Hverfisgata 4B-6B

Hafnarfjörður
Deiliskipulag

Teikn.nr. 001

BREYTING Á SAMÞYKKTU DEILISKIPULAGI
MIDBÆR HRAUN VESTUR

NÚVERANDI DEILISKIPULAG

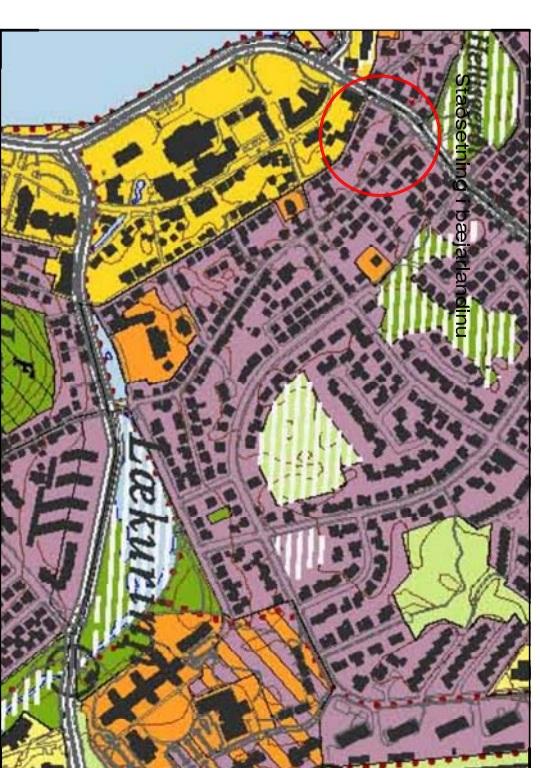
Breytingin felur í sér að breyta lóðarmörkum milli Hverfisgötu 4B og 6B. Lóð Hverfisgötu 4b minnkar um 125,4 fern. og 6b stækkar um 125,4 fern.

Byggingarreitur fyrir Hverfisgötu 4B er minnkaður um 1,0m til austurs og 1,0m til suðurs.

Kvöð er um aðkeyrslu að blístæði Hverfisgötu 4b um lóðina Hverfisgötu 6b. Kvöð er um aðkeyrslu að blískúr Hverfisgötu 6b um lóðina Hverfisgötu 4b.
